改善箇所説明図

不具合の内容

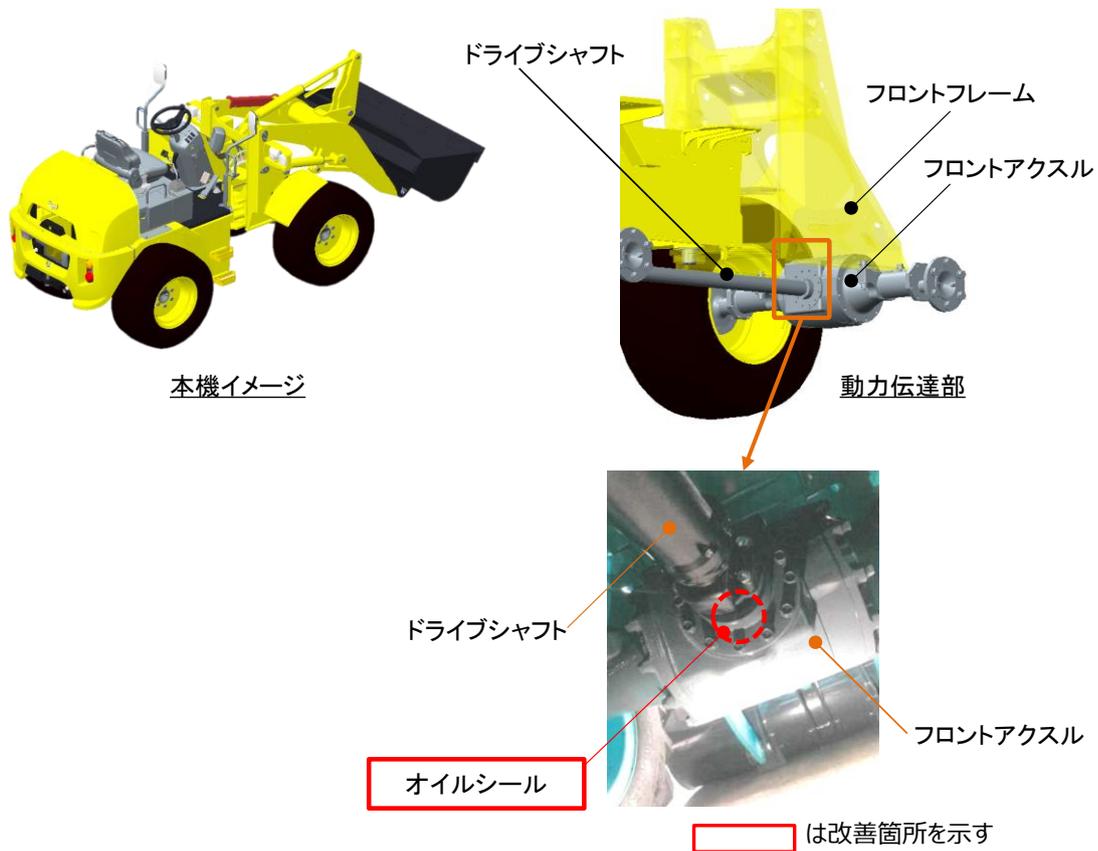
ショベルローダーのフロントアクスルにおいて、オイルシールの組み付け作業指示が不適切なため、当該オイルシールが変形しているものがある。そのため、そのままの状態で使用を続けると、オイルシール部よりオイルが漏れるおそれがある。

全車両、新品のオイルシールを適切に取り付ける。

フロントフレーム左側支柱部にステッカー N o. 4 6 7 3 を貼り付ける。
